liZP.7013.2.2020.KF_7

WYNIKI KONSULTACJI SPOŁECZNYCH

Uwagi w ramach konsultacji projektu budowy ul. Chabrowej, Tymiankowej w Osielesku przeprowadzonych w dniach 13.10.2022 – 27.10.2022 r.

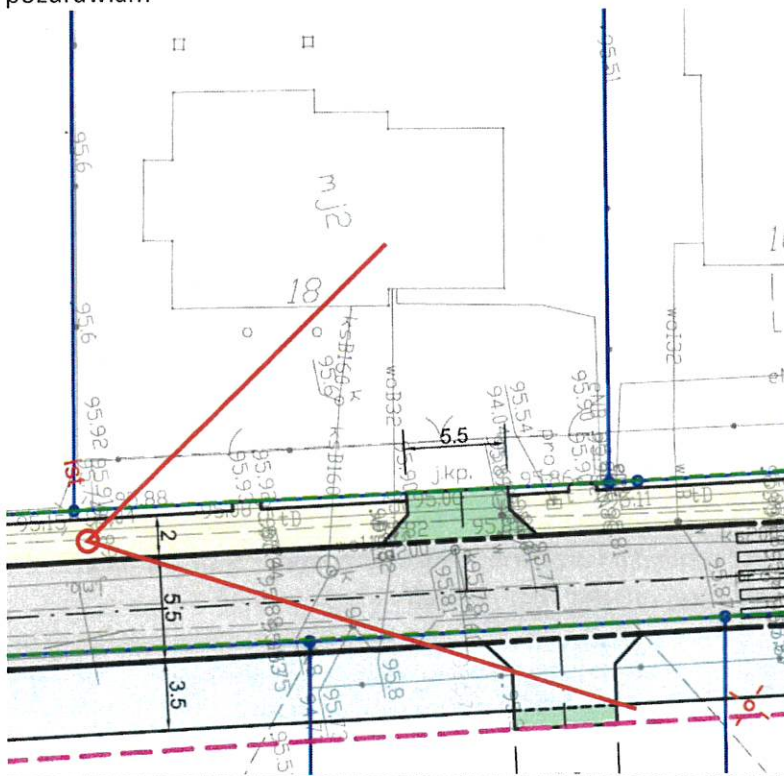
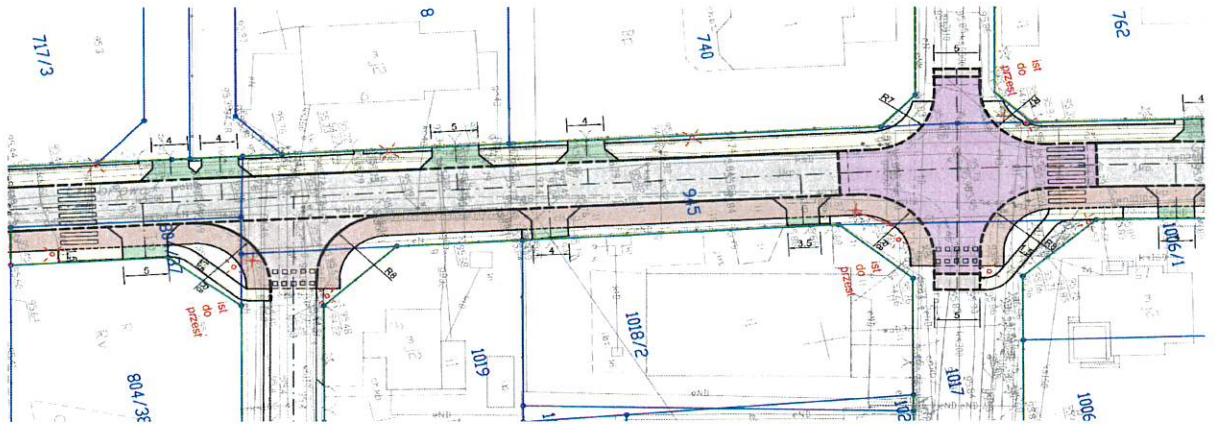
Pytanie dotyczy działki nr 714/4 przy ulicy Chabrowej 18.

Jaki będzie poziom chodnika w stosunku do obecnej zabudowy z kostki jaką mam przed ogrodzeniem? Czy projektowany chodnik będzie na równi z moją kostką, która pełni rolę prywatnego dodatkowego chodnika?

W załączniku zdjęcie wykonane przed moim domem oraz wycinek z projektu mapy z zaznaczeniem miejsca, z którego wykonano to zdjęcie.

Odpowiedź: Projektant planuje tzw. czasowe zajęcie terenu utwardzonego przy Państwa posesji na okoliczność jego przebudowy celem dostosowania wysokościowego.

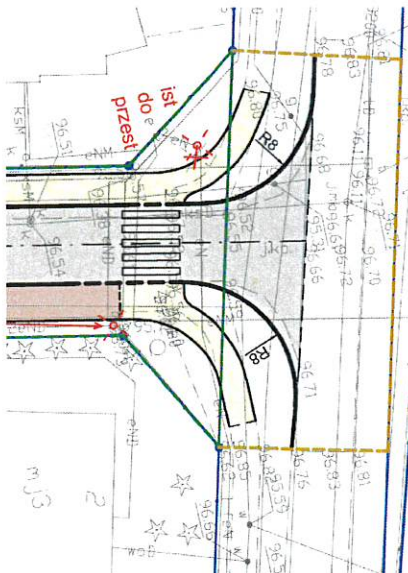
2. Proszę by zwrócić uwagę na promień skrzyętu przy skrzyżowaniu drogi Chabrowej z Modrakową- przy zjeździe od trony ulicy Gdańskiej promień skrzyętu jest tam za mały przez co szybko pojawiają się dziury w nawierzchni gruntowej pobocza- ciężko minąć się tam autami. Warto przy tym skrzyęcie powiększyć promień skrzyętu oraz z pewnością nie lokalizować na tym zakręcie lampy bliżej jezdni! Proszę by lampę zostawić w miejscu istniejącym- gdzie nie koliduje z ruchem, jej zbliżenie do jezdni spowoduje większe zagrożenie w ruchu. Jest to bardzo ruchliwe skrzyżowanie- bardzo dużo aut skręca w Chabrową z modrakowej od strony ulicy Gdańskiej, regularnie jest tam problem ze skrzyętem.

Odpowiedź: Zmieniono promień skrzyętu na R8 oraz dokonano relokacji wnioskowanego sępa oświetleniowej zgodnie z fragmentem PZT załączonym poniżej.

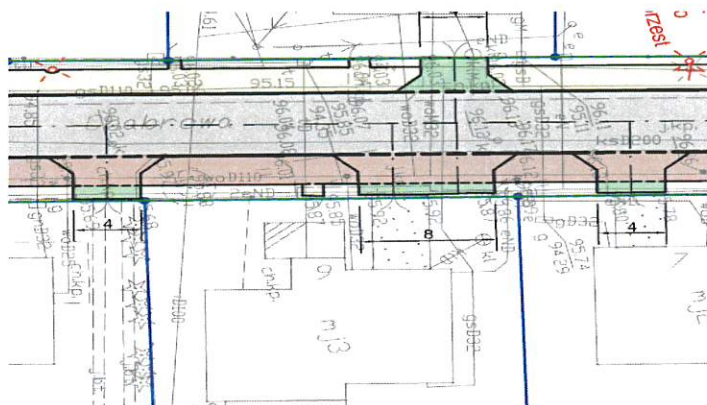
W związku z budową drugiej bramy wjazdowej do naszej posesji przy ul. Chabrowej 9, wnoszę poprawkę do projektu. Nowa brama wjazdowa będzie zaczynała się 140 cm od północnej krawędzi posesji. Bramy będą rozmieszczone koło siebie, na łącznej długości 800 cm. Nie będzie fragmentu zaznaczonego na żółto (furtki do śmietnika).

Odpowiedź: naniesiono wnioskowaną zmianę zgodnie z fragmentem PZT poniżej.

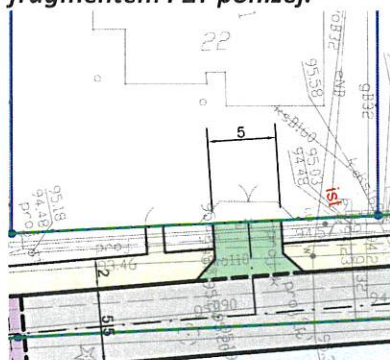
Przeglądałem rysunki związane z projektem chodnika i ścieżki rowerowej na ul. Chabrowej w Osielsku. Ten adres został wskazany jako medium przesyłania uwag - na Chabrowej 22 są (chyba) zaprojektowane dwa zejścia z chodnika plus podjazd samochodowy. W rzeczywistości jest tylko jedna furtka i brama wjazdowa na posesję.

Odpowiedź: uwzględniono uwagi i naniesiono na projekt zagospodarowania terenu, zgodnie z fragmentem PZT poniżej.

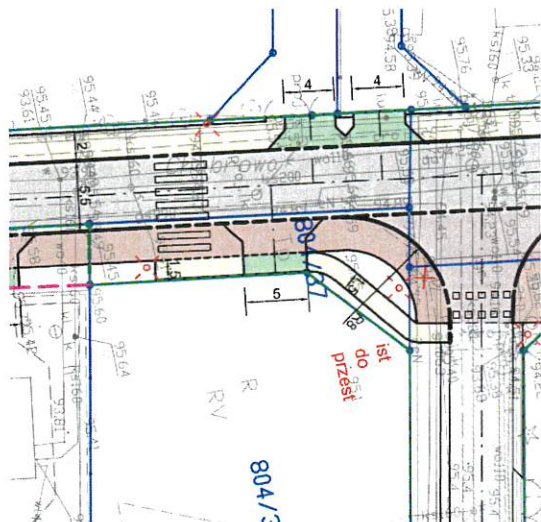
W załączeniu przesyłamy mapkę naszej działki na której budowany jest dom. Składaliśmy już dokumenty w Gminie odnośnie budowy wjazdu na naszą działkę. Z poważaniem

Odnośnie kwestii wjazdu na Państwa posesję, informuję, że został on ujęty w projekcie ul. Chabrowej zgodnie z fragmentem PZT przedstawionym poniżej.

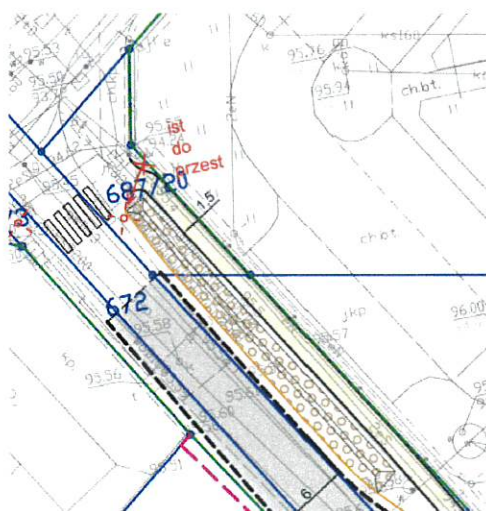
chciałabym zgłosić uwagę dotyczącą rozbudowy drogi ulicy Chabrowej. Na działce nr 702/55 jest zaznaczony wjazd po lewej stronie (na wprost drzwi wejściowych nieruchomości). Wjazd już jest zrobiony przez poprzednią firmę, która budowała drogę Cholewskiego (na wprost bramy garażowej).

Odpowiedź: projektant dokonał korekty lokalizacji wjazdu na projekcie zgodnie z poniższym fragmentem PZT.

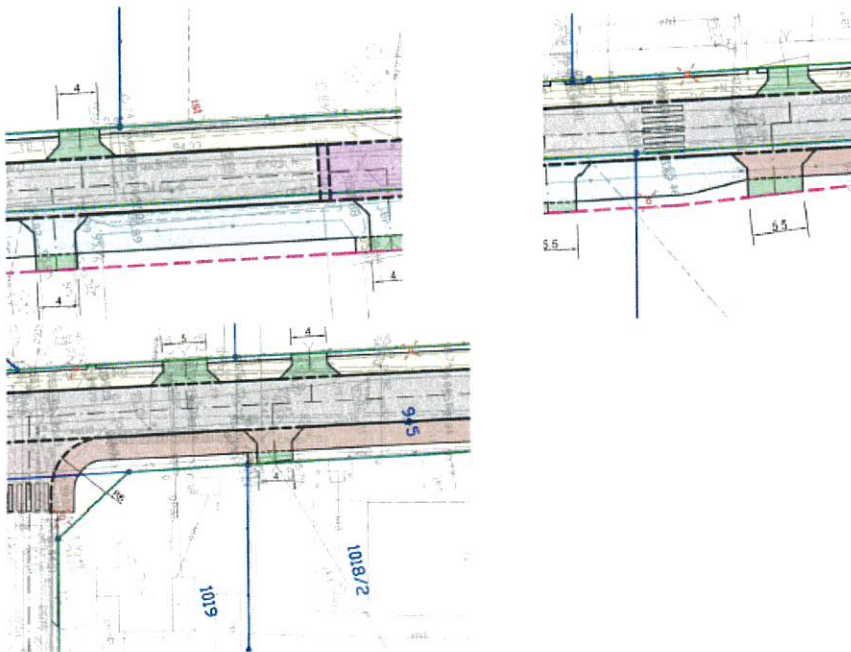
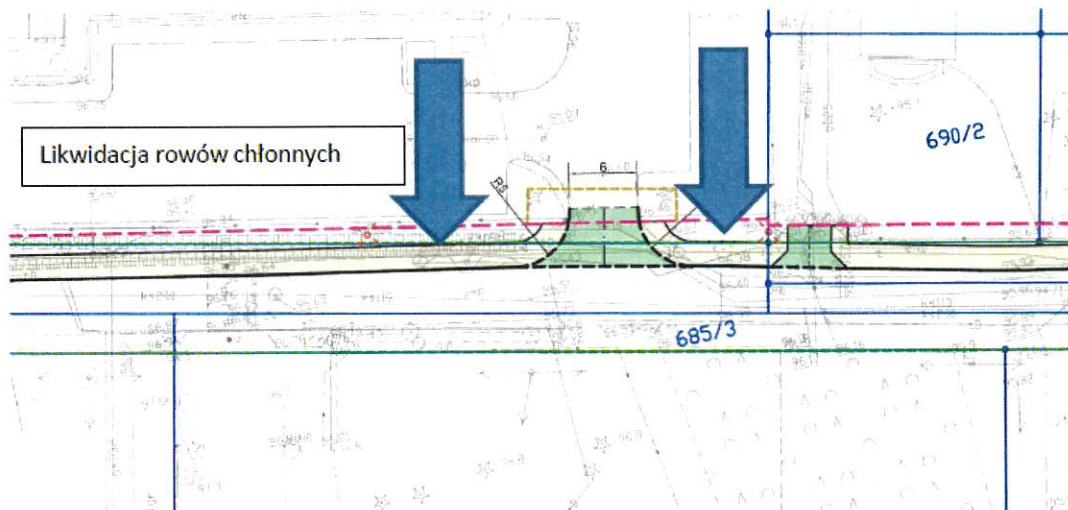
Z przykrością stwierdzamy, że nie uwzględniono prośb związanych z zachowaniem pasa drogowego w istniejących granicach w obrębie działek 691/1 692/2. Analiza przedstawionej dokumentacji wykazała że rozwiązanie polegające na zachowaniu pasa drogowego w istniejących granicach jest możliwe do zaprojektowania np. poprzez zmniejszenie nieznacznie szerokości chodnika jak na poniższym fragmencie projektu

W naszej opinii drobna korekta przebiegu istniejącej wylewki umożliwiła by pozostawienie pasa drogowego w granicach istniejącej działki drogowej oraz umieszczenie latarni nad chodnikiem, tak jak to zaprojektowano wzdłuż ul. Chabrowej (poniżej fragmenty projektu gdzie ogrodzenia zostały nienaruszone.

Odpowiedź: W związku z powyższymi uwagami, dokonano zmiany przebiegu chodnika przy Państwa posesji na stronę południową bez konieczności wykonania podziału i przejścia części dz.

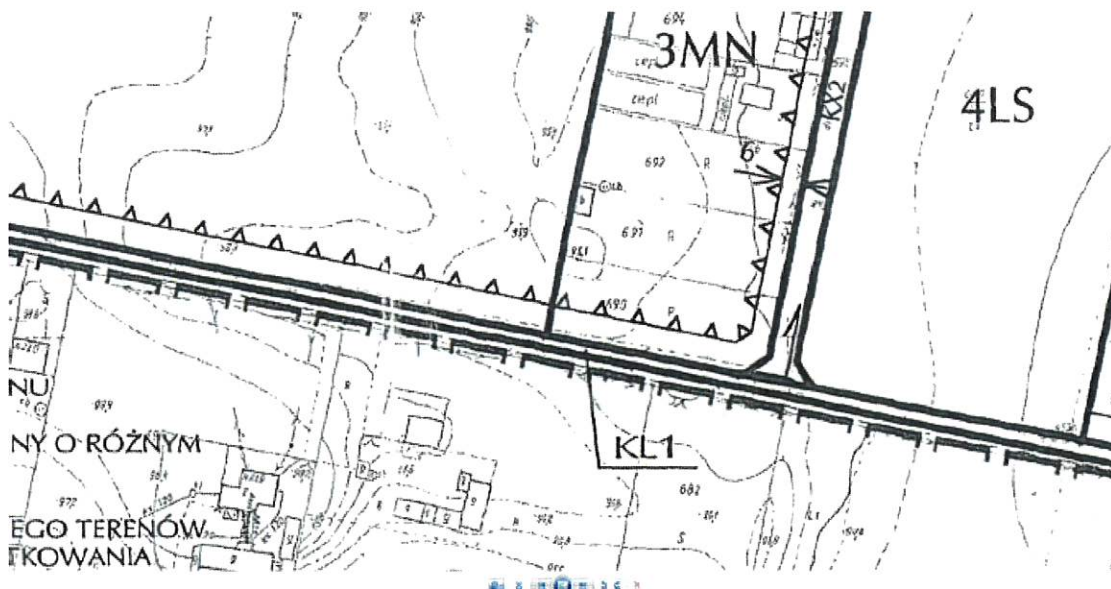
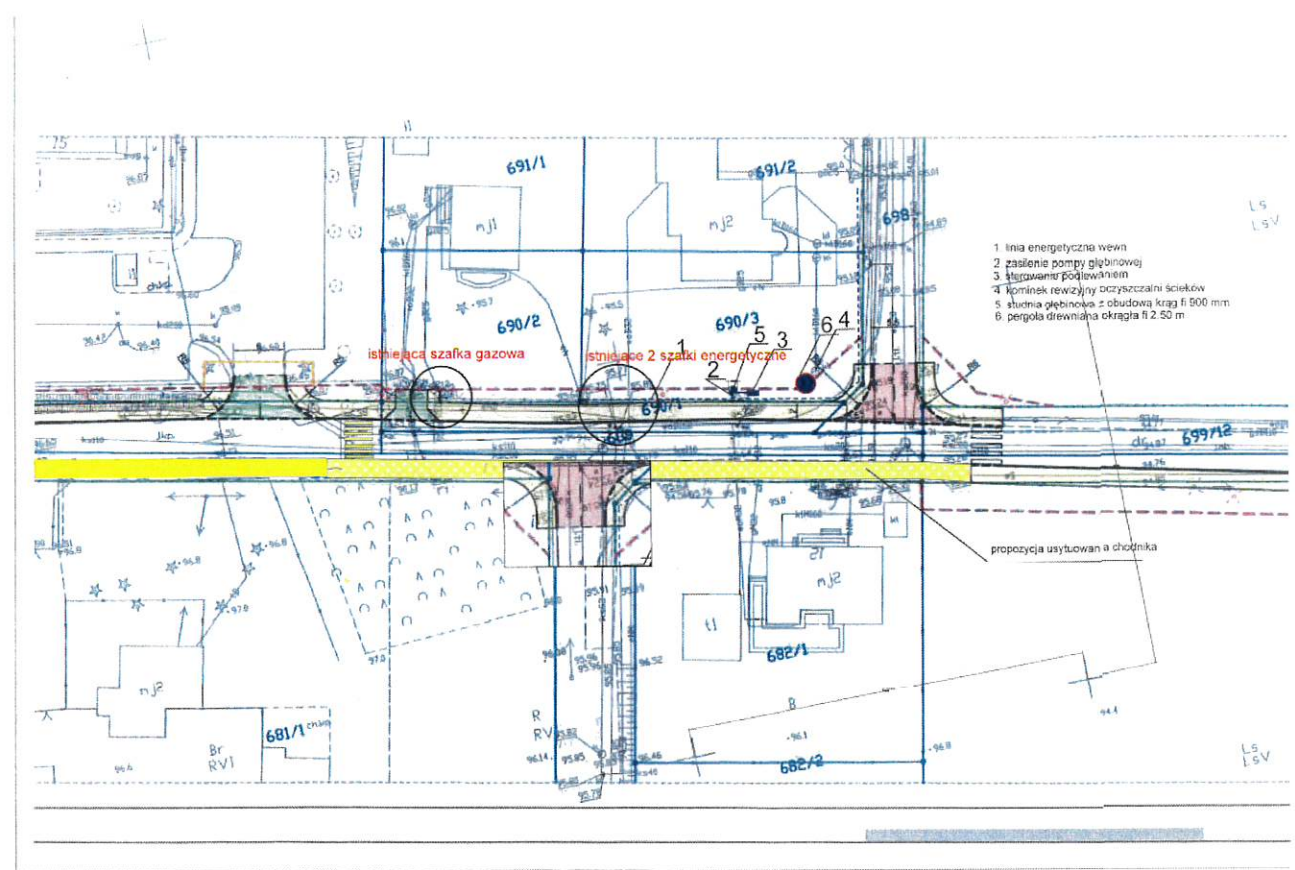
3. W obowiązującym miejscowym planie zagospodarowania przestrzennego zatwierdzonych uchwałą rady gminy nr V/48/2002 urbanista wyznaczył pas drogowy dla ulicy Tymiankowej jak na obrazku

W trakcie realizacji podziału naszych nieruchomości przy budowie budynków została wydzielona w 2006 roku działka 690/1 i przekazana do gminy z przeznaczeniem na pas drogowy. Analizując fragmenty terenów objętych miejscowymi planami zagospodarowania przestrzennego w rejonie planowanej inwestycji nasuwa się wniosek że pas drogowy ul. Tymiankowej powinien być poszerzony

w kierunku południowym (jak zaznaczono na wskazanym fragmencie z obowiązującymi MPZ).

Wygłada na to, że powiększenie pasa drogowego w zaproponowanej formie jest niezgodne z uchwalonym prawem miejscowym.

Ponadto przebieg chodnika wzdłuż działek 690/2, 690/3 powoduje likwidację zagospodarowania w postaci infrastruktury technicznej oraz zieleni. Nadmieniam, że działka nr 690/1 została przekazana w 2006 r na rzecz Gminy w celu poszerzenia ulicy. Był to pas szerokości około 4,0 m. W tym roku wzdłuż ul. Tymiankowej wymienilem panele ogrodzeniowe na nowe. Wydzielenie po raz wtóry działki pod pas drogowy ulicy, powoduje duże nakłady finansowe z tytułu odszkodowania i wydaje się być ekonomicznie nieuzasadnione. Załączamy propozycję przeniesienia chodnika na drugą stronę ulicy, do rozważenia przez projektantów.

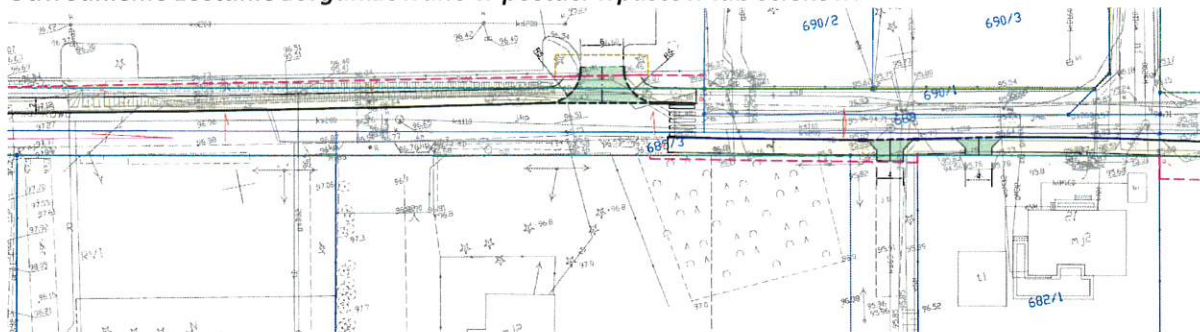
2. W naszej opinii w przedstawionym projekcie chodnik wzdłuż ulicy Tymiankowej brak rozwiązania dla odprowadzenia wody deszczowej. W chwili obecnej chodnik został zaprojektowany na rowach chłonnych oraz betonowym korycie odwadniającym nawierzchnię.

Obecnie podczas intensywnych opadów deszczu następuje napływ wód opadowych na niżej położoną nieruchomość 690/2. Własnoręcznie wykonane udrożnienie odpływu wody do istniejących rowów częściowo rozwiązało ten problem. W przypadku wykonania chodnika na poboczu bez korekty spadków nawierzchni oraz likwidacji rowów chłonnych z dużym prawdopodobieństwem spowoduje odprowadzenie wód opadowych na najniższą położoną nieruchomość tj .690/2 co jest niezgodne z warunkami technicznymi. W naszej opinii zasadne było by zaprojektowanie chodnika po drugiej stronie ulicy Tymiankowej .

690/2 i 690/3 pod przyszły pas drogowy. Poniżej fragment PZT po zmianie lokalizacji chodnika. Odwodnienie zostanie zorganizowane w postaci wpustów lub ścieków.

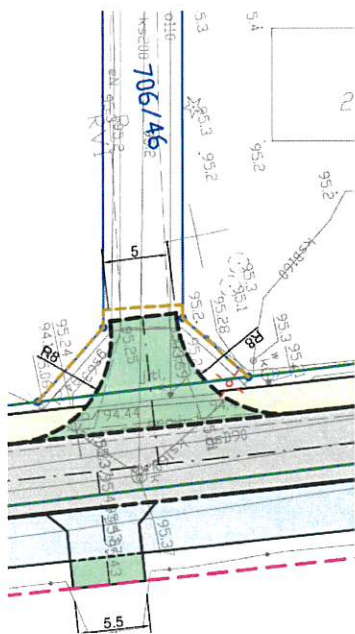
Dzień dobry,
w nawiązaniu do dzisiejszej rozmowy telefonicznej, proszę o uwzględnienie w projekcie budowy ulicy Chabrowej większego promienia najazdu (R8), na wysokości sięgacza dz.nr 706/46.

Odpowiedź: Uwzględniono w projekcie zwiększenie promienia wjazdu do dz. 706/46 zgodnie z poniższym fragmentem PZT.
